出力制御機能付 PCS 等（66kV 未満）
技術仕様書

202~~0~~3年~~7~~6月~~30~~17日 改定

東京電力パワーグリッド株式会社

<出力制御機能付 PCS 等システムの構成>

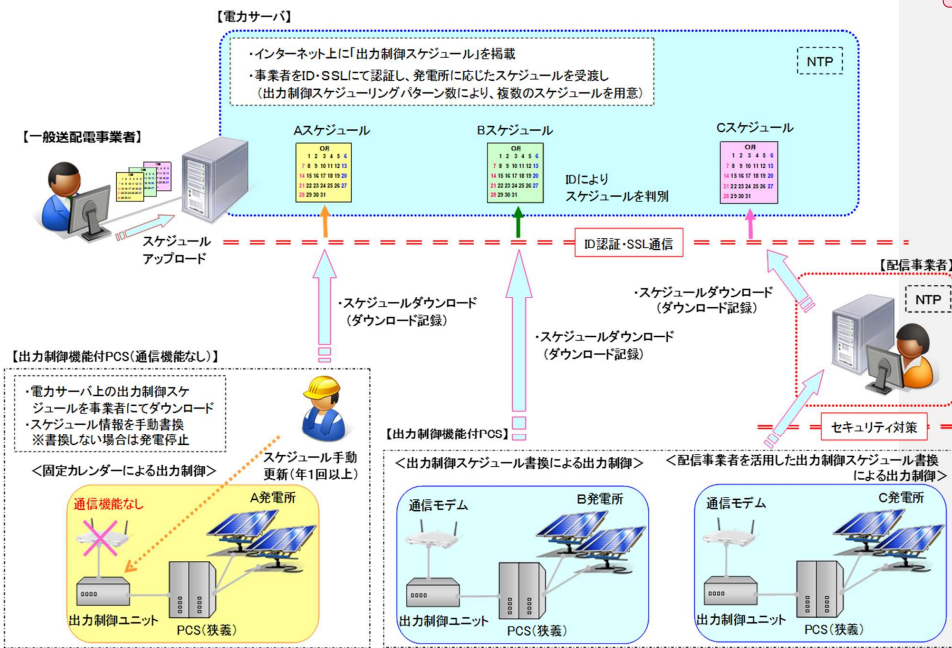
コメントの追加 [A10]: 構成図の差し替え。2023/2/28 系統 WG 資料 1-2[ノンファーム型接続に伴う出力制御機器の仕様について(送配電網協議会) P7を参照。
 ・水力、バイオマス、地熱発電所などを考慮し、「監視制御装置等」の文言を追加。
 ・「発電設備等」へ表現変更
 ・PCS 連系以外の発電設備向けに「PCS 自体は必須ではなく、同等な機能を具備することが必要」と追記

<余剰買取制御>（太陽光発電の例）

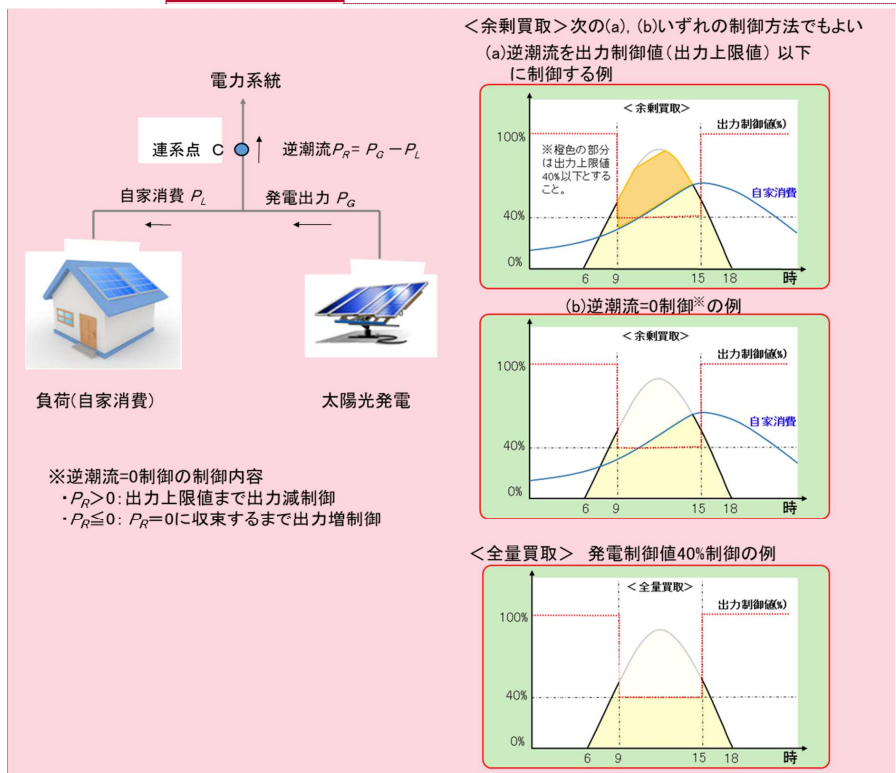
コメントの追加 [A21]: (a)逆潮流を出力制御値（出力上限値）以下に制御する例の図を追加
(b)逆潮流=0 制御の例の凡例を追加

<出力制御システムに想定される脅威と対策>

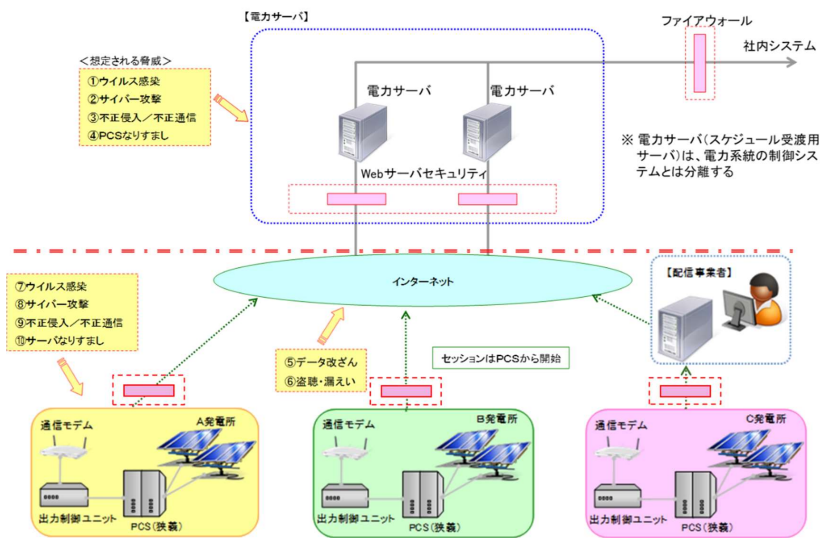
コメントの追加 [A22]: 図の修正
PCS側にファイアウォールを追加

<通信途絶時の出力制御イメージ>

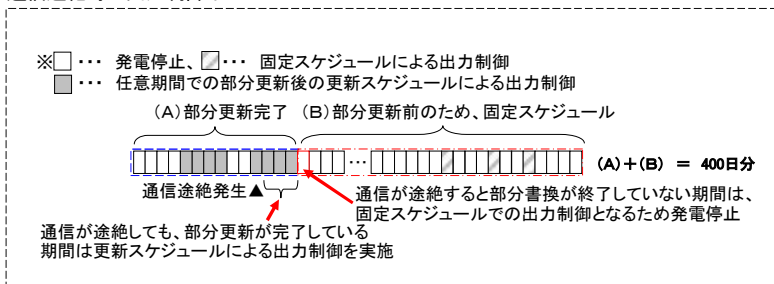
コメントの追加 [A41]: 図の修正

太陽光・風力以外の電源種も含まれる表現に修正

<配信事業者サーバの機能>

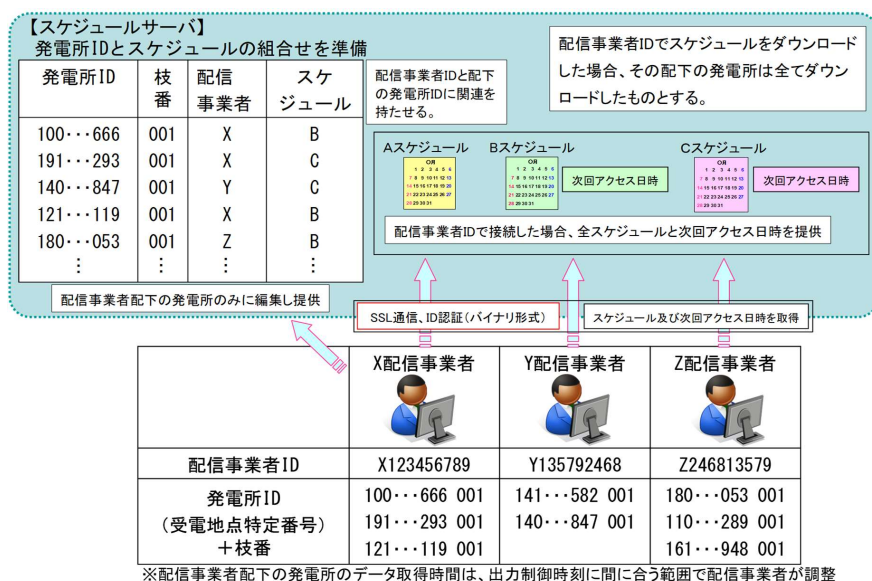
コメントの追加 [A46]: 図の修正

図中右上の「出力制御機能付 PCS」を「出力制御機能付 PCS 等」に修正
